# CITTÀ DI PIOMBINO

## *Il Sindaco*

**Oggetto:** Istanza per il rilascio dell'autorizzazione alla costruzione e all'esercizio ai sensi dell'art. 5 del d.l. 50/2022 relativamente all'opera denominata FSRU Piombino e Collegamento alla Rete Nazionale Gasdotti in Comune di Piombino (LI). Proponente: Snam FSRU Italia. Parere del Sindaco di Piombino ai sensi del combinato disposto di cui al D.M. 5.9.1994 ed agli artt. 216 e 217 R.D. n. 1265/1934

rende il proprio **PARERE NEGATIVO**

**Figura 3-2: Interferenza tra SIN di Piombino ed opere in progetto**

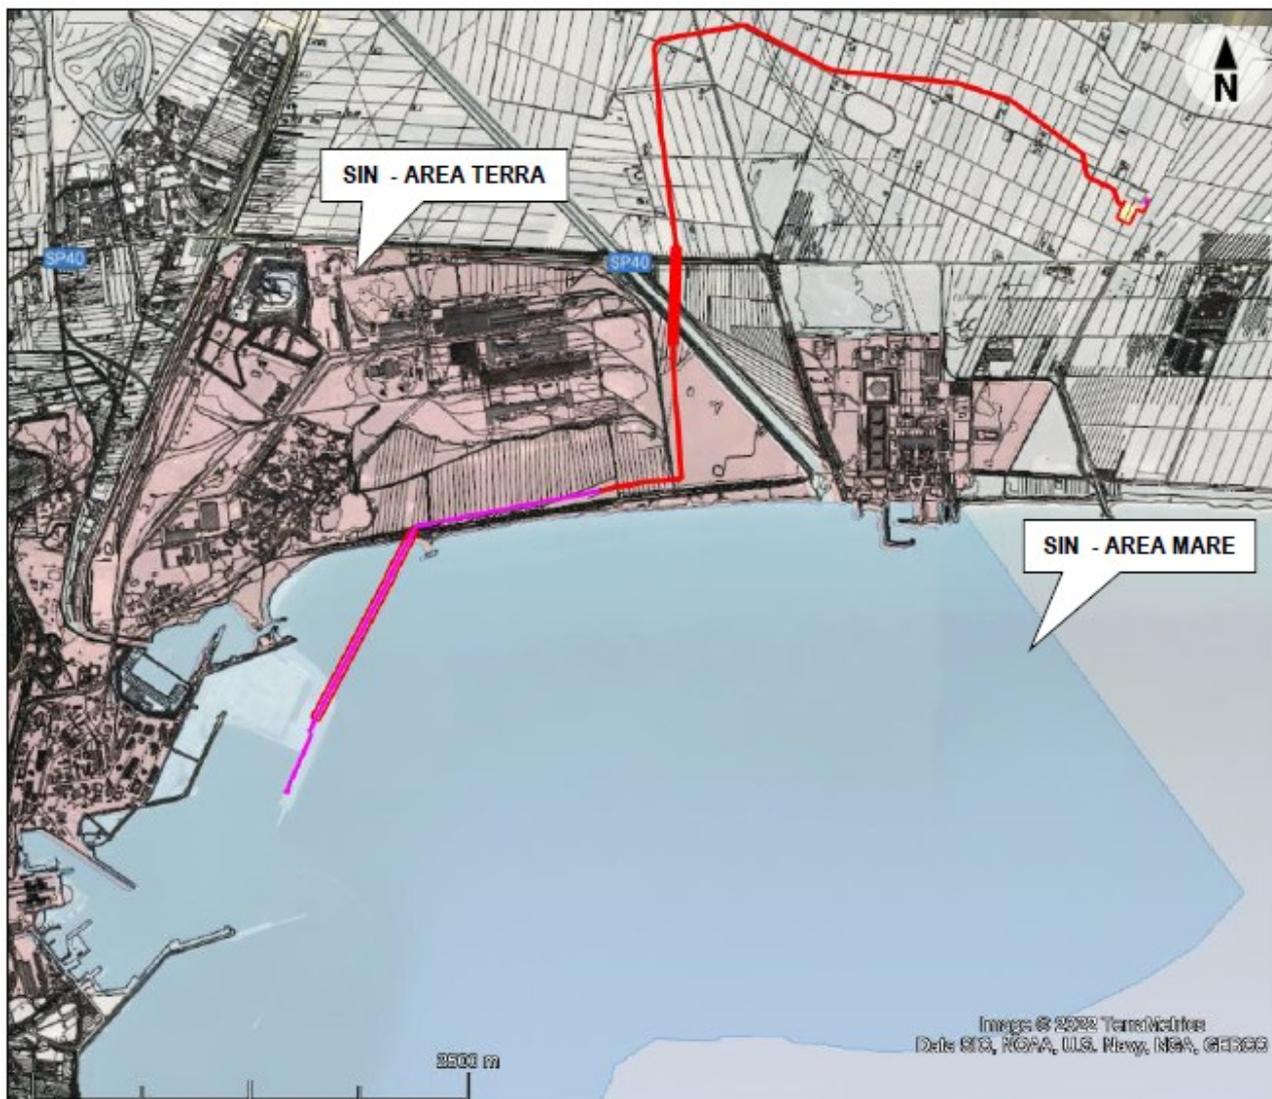
**Data la grave situazione di inquinamento presente e le evidenze sopra dettagliate, si ritiene doverosa l'effettuazione di uno studio di valutazione dell'interferenza delle attività di scavo per la posa della condotta sullo stato di contaminazione del SIN in questione.**

Figura 2 – Report sondaggi geognostici verticali (Fonte: Elab. REL – PERM – E – 00020, Annesso 1)

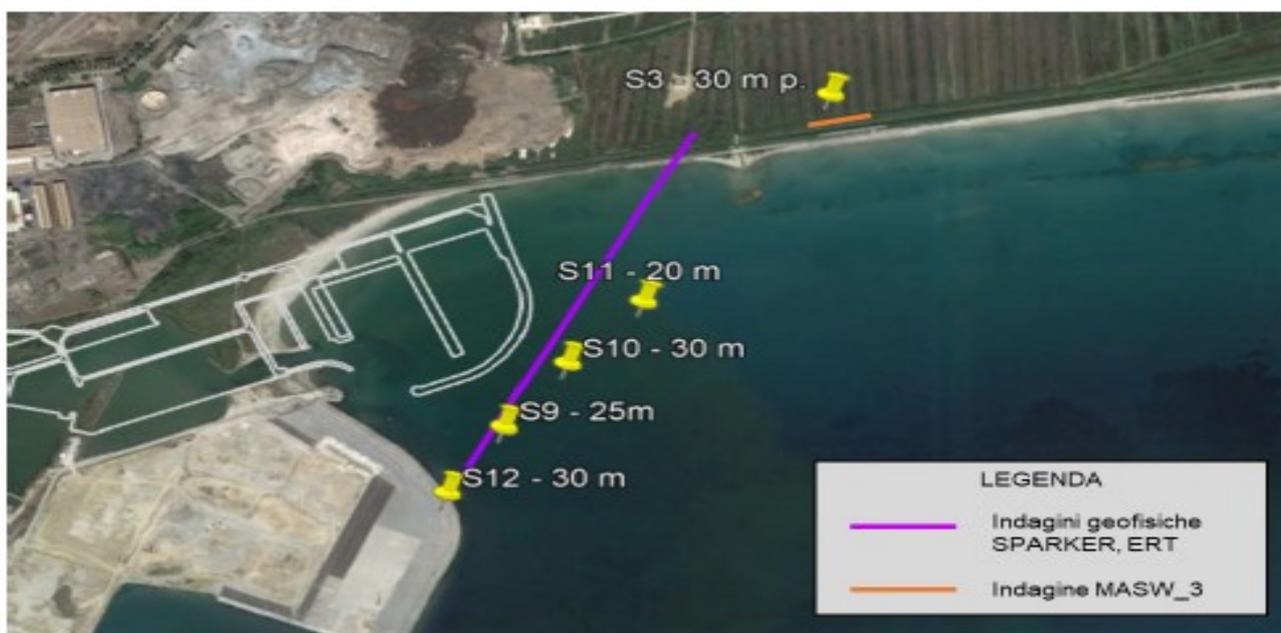
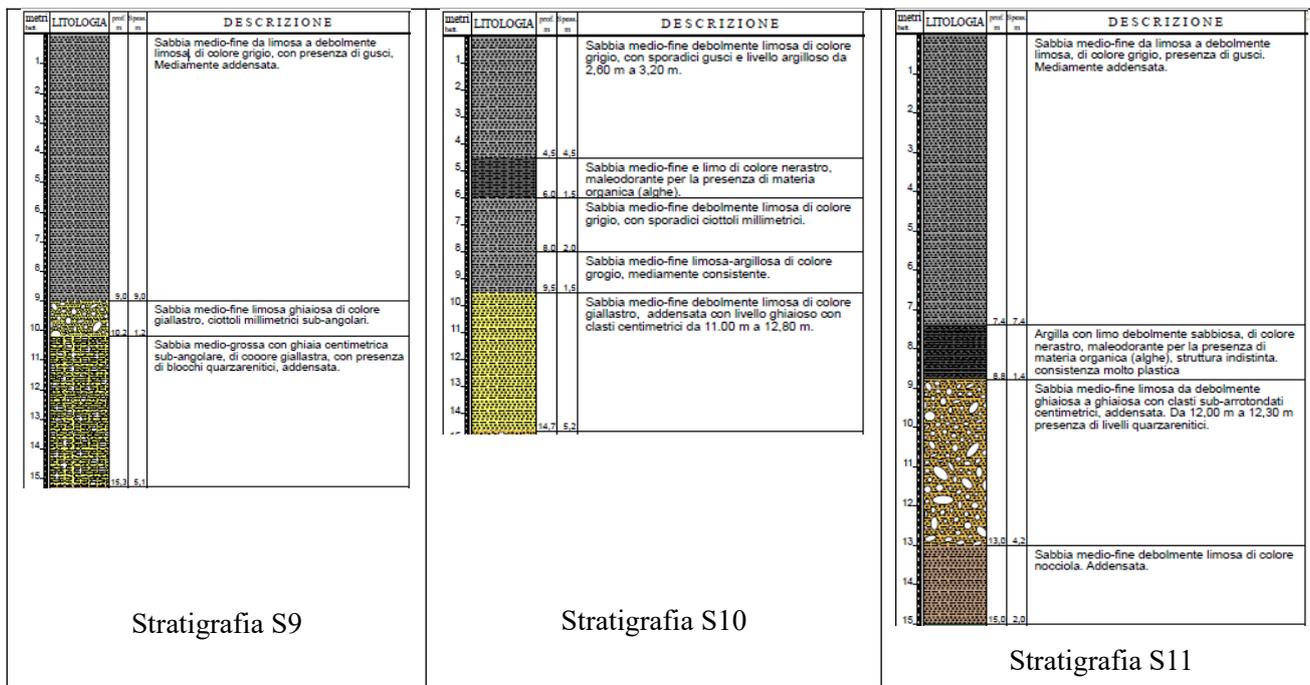
Ora, analizzando il profilo stratigrafico ricostruito dei sondaggi S11, S10 e S9 eseguiti sul sedimento (), emerge come il tratto di perforazione, con profondità tra 8 e 13 m, interesserà generalmente sabbie medio – fini da mediamente addensate ad addensate.

**Data la natura litologica dei sedimenti attraversati ed il relativo grado di compattezza, la spinta di perforazione con l'avanzamento della tubazione, sebbene avvenga in profondità, potrebbe determinare la insorgenza di fessurazioni con potenziale risospensione di composti inquinanti nella colonna d'acqua.**

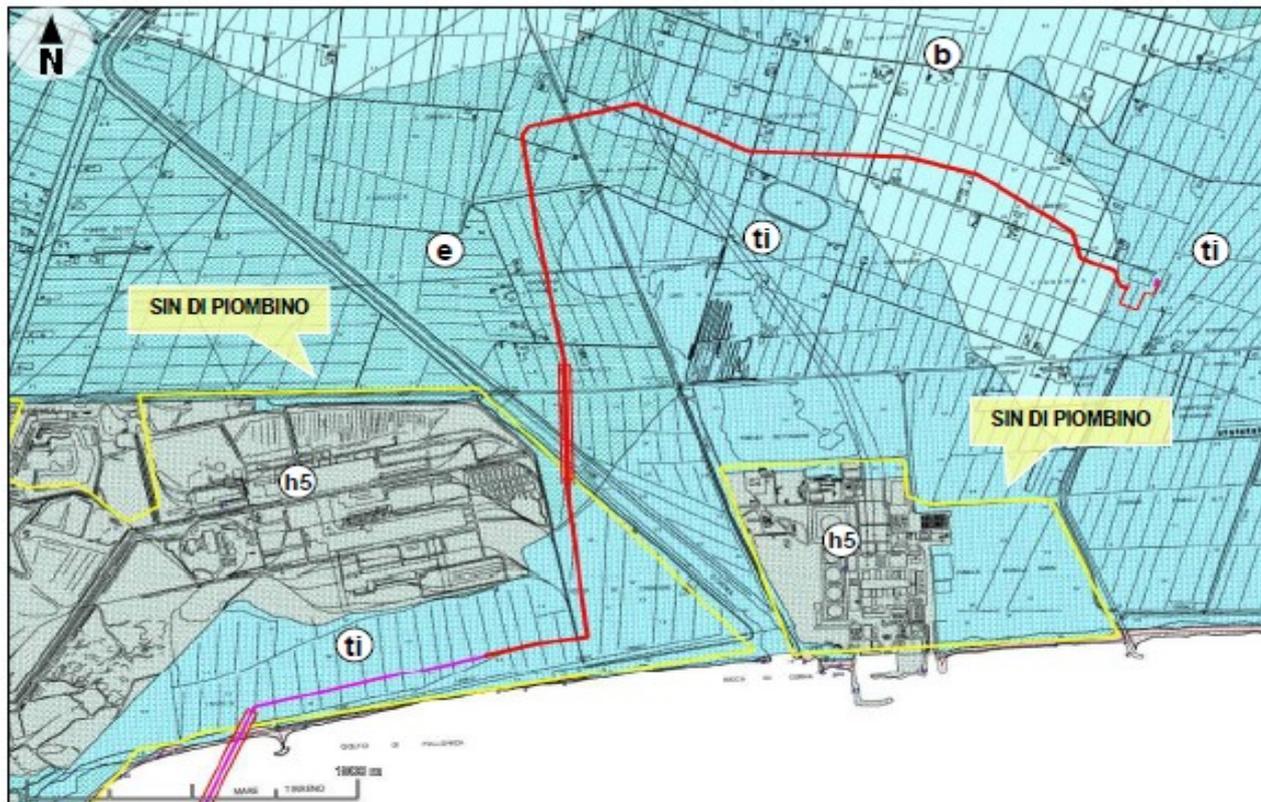
Si ritiene evidente che l'acquifero, essendo molto superficiale, sarà intercettato dalle operazioni di scavo.

Ciononostante, nelle recenti integrazioni documentali depositate (cfr. Annesso 11 – Parte I – El. REL-VDO-E-00017 pag. 41-48), lo stesso Proponente contraddice i dati delle misurazioni freaticometriche riportati nell'iniziale documentazione, laddove così dichiara:

Considerazione che si ritiene assolutamente fuorviante, dal momento che richiamando la stessa figura cui si riferisce il Proponente, di seguito riportata (Figura 6), è evidente come il tracciato in questione non interessi le aree contraddistinte
